ETUDES PAYSAGERES, PATRIMONIALES ET ARCHITECTURALES PHASE 1

Atelier d'approfondissement Fleuve Hérault et Monts Ramus

JEUDI 26 MARS 2026 – GIGAMED (BESSAN)– 14H - 16H

COMPTE RENDU DES ÉCHANGES

Echanges sur le Zoom 1 : Fleuve Hérault

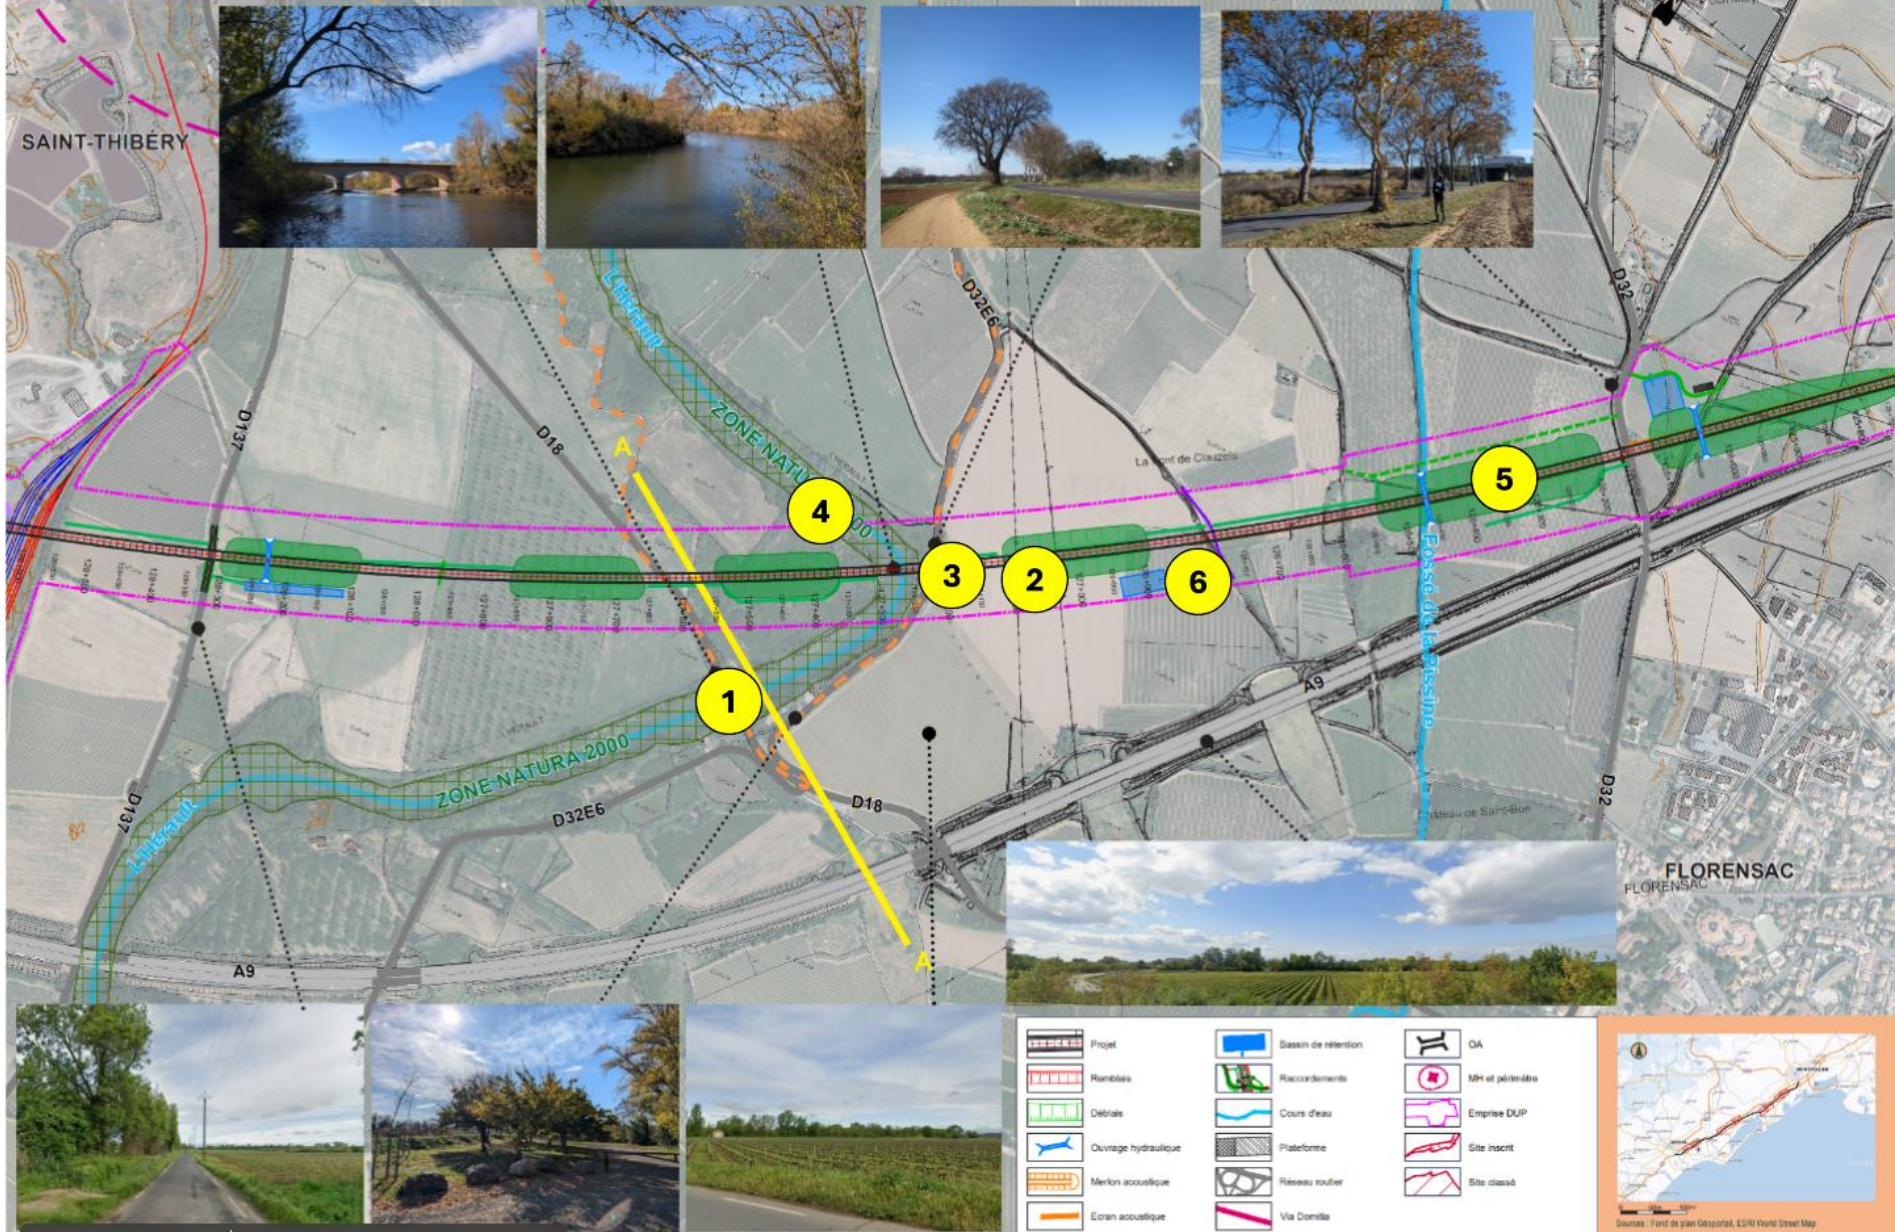
- (1) Il est signalé qu'il existe aujourd'hui des points de rupture pour les piétons et cyclistes, notamment au niveau de certains ponts départementaux. Il est demandé si le projet LNMP intègre ce type d'amélioration, notamment l'élargissement de ponts existants pour créer des cheminements. SNCF Réseau répond que ce point n'est pas intégré directement dans le projet ferroviaire lui-même. Il pourrait toutefois relever du fonds de solidarité territoriale porté dans le cadre du projet, sous réserve des décisions des partenaires financeurs.

- (2) Une question est posée sur l'**origine des matériaux de remblais**. Il est répondu que, dans la mesure du possible, les matériaux seront réemployés à proximité et qu'il n'est pas envisagé d'aller chercher des matériaux loin si des ressources locales conviennent. A ce stade, le bilan matériaux est considéré comme positif, c'est-à-dire qu'il y a plutôt un excédent de matériaux à valoriser qu'un besoin d'emprunt. Il est précisé que des sondages géotechniques complémentaires seront réalisés à partir de l'été.

- (3) Les participants insistent sur la transparence visuelle de la vallée de l'Hérault, dans le contexte où la vallée de l'Hérault est un paysage d'exception à préserver. Ainsi, ils demandent si certaines parties pleines des remblais pourraient être davantage **ouvragées** (utilisation de buses) afin de laisser davantage de passages et d'alléger leur perception. Il est répondu que le projet cherche à être le plus transparent possible, tant du point de vue paysager que du point de vue écologique. Il est toutefois rappelé que, pour des questions financières notamment, la création de buses dans les remblais entraînera vraisemblablement un raccourcissement des viaducs de décharge (à transparence hydraulique constante), et donc potentiellement une diminution de la transparence visuelle recherchée. Le bureau d'études juge plus pertinent de garder plus de transparence par les passages en viaducs.

Il est souligné qu'il faudrait, si cette voie est retenue, insister fortement sur la **qualité architecturale** des buses pour éviter des solutions trop techniques et peu esthétiques. Il est rappelé que les viaducs,

Une autre question est posée sur la possibilité de changer le type de structure du pont principal sur l'Hérault. Les bureaux d'études répondent que la solution aujourd'hui retenue est une structure de type Warren, classique en ferroviaire, mais que d'autres solutions existent théoriquement. Il est précisé que le dialogue compétitif pourra permettre aux candidats de proposer d'autres options, à condition de rester dans l'enveloppe cible du projet LNMP.

- (4) Une question est également posée sur la gestion des **risques d'embâcles**, d'accumulation de troncs, de graviers ou de matériaux sous les ouvrages. Il est répondu que tout ce qui se situera sous les emprises de l'infrastructure relèvera de la maintenance de SNCF Réseau. Il est précisé que les hauteurs d'ouvrages ont été calculées en intégrant les crues de référence et les phénomènes d'embâcles. Il est ajouté que ces questions relèvent de la sécurité même de l'infrastructure et seront donc suivies dans la durée.

- (5) Une intervention propose de **boiser davantage les espaces entre la ligne et l'autoroute à l'est**, en s'appuyant sur une logique de continuité écologique ou de zone humide. Il est répondu que les bassins restent nécessaires pour la gestion des eaux et des pollutions accidentelles, mais qu'il est tout à fait possible de traiter différemment le paysage autour de ces ouvrages. Il est souligné par les participants que ce secteur présente un enjeu paysager fort qui justifie un traitement spécifique. Les participants insistent sur le fait que l'on construit le patrimoine de demain.

Echanges sur le second zoom – Mont Ramus

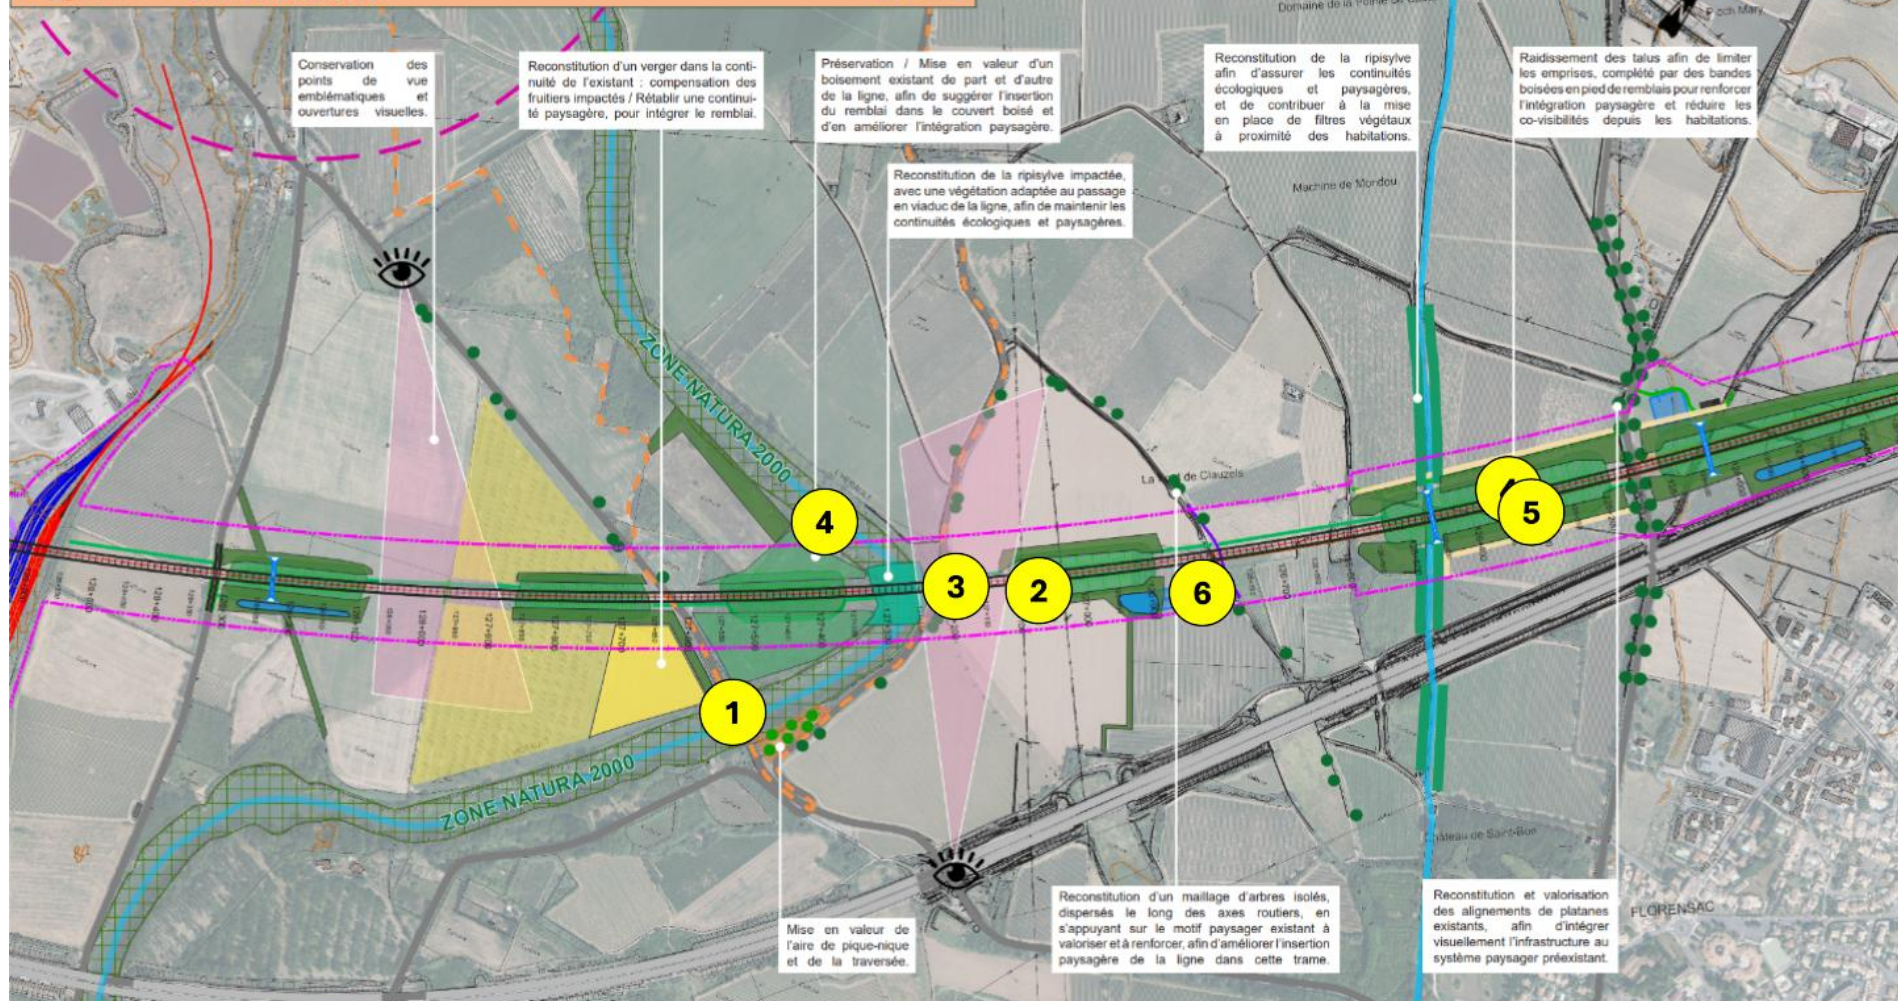
- (1) Une intervention explique que le projet fera apparaître des **éléments géologiques intéressants** des Monts Ramus qui pourraient avoir une **valeur pédagogique**. Il est demandé que l'accessibilité future pour l'observation géologique soit préservée, sans être bloquée par des clôtures infranchissables. SNCF Réseau répond qu'il ne sera pas possible d'intervenir librement dans l'emprise ferroviaire elle-même pour des raisons de sécurité. Il est toutefois évoqué la possibilité de travailler des accès ou des cheminements en bord d'emprise, ou à des points de vue plus hauts, pour permettre des observations.

Une demande est formulée pour pouvoir suivre les travaux au fur et à mesure, afin d'observer ce qui sera découvert pendant les excavations. Une seconde demande est formulée pour que le projet garde une certaine souplesse, de manière à pouvoir ajuster certains aménagements si des éléments intéressants apparaissent sur le terrain. Il est précisé que laisser quelqu'un intervenir directement dans le déroulement des travaux serait plus difficile, car cela pose des questions de délai et de responsabilité contractuelle. Il est néanmoins indiqué que ces demandes pourront être intégrées au compte rendu et discutées dans le cadre du dialogue compétitif.

- (2) Les participants rappellent qu'il existe un enjeu de **continuité piétonne** entre les différents reliefs, continuité aujourd'hui en partie rompue par l'autoroute.

- (3) Une inquiétude est exprimée sur la question de la plantation des arbres le long de la ligne et les risques induits en termes de sécurité. Il est répondu que les plantations respecteront les distances réglementaires de sécurité par rapport au projet ferroviaire.

- (4) Une question est posée sur les **accès routiers** dans ce secteur. Il est confirmé qu'il y aura donc bien un ouvrage routier permettant le maintien de la RD. Une seconde question est posée sur la logique des **plantations proposées sur certains côtés de la RD**. Il est répondu qu'il ne s'agit pas de boiser pour masquer, mais plutôt de **retisser les maillages existants**, en renforçant les haies ou structures paysagères du paysage local. Il est précisé que, de l'autre côté, une parcelle plantée d'oliviers et un moulin offrent une base intéressante pour prolonger un motif paysager d'oliveraie. Il est proposé de prolonger ce motif le long de la RD13 afin de reconnecter le paysage, entre la plaine et le relief volcanique. Il est expliqué que cela pourrait aussi contribuer à apaiser le paysage au pied du relief. Il est néanmoins rappelé que ce type d'aménagement relèverait aussi de projets territoriaux plus larges, et pas seulement du strict projet ferroviaire.

- (5) Une remarque est faite sur la grande **emprise de certaines zones de déblais** (zones rouges sur la carte), jugée excessive. Il est répondu qu'il s'agit pour partie de contraintes de stabilité technique et de besoins de maintenance. Il est précisé que les géométries actuelles sont encore très schématiques et que les risbermes ou formes de talus seront retravaillés plus finement.

Une question est posée sur la carrière et son articulation avec le projet. Il est précisé qu'il existe bien un sujet d'interface entre la carrière, la ligne et les autres emprises, même s'il n'a pas été véritablement traité dans ce zoom. Il est évoqué la possibilité que la partie sud de la carrière serve de **base travaux**, voire plus tard de **base maintenance**, hypothèse encore en réflexion

Une demande est formulée pour disposer des hauteurs précises des remblais et déblais. Il est indiqué qu'on est de l'ordre de **6 mètres** au niveau de la RD125 et jusqu'à **8 mètres** un peu plus loin, et autour de **3 mètres** dans la carrière.
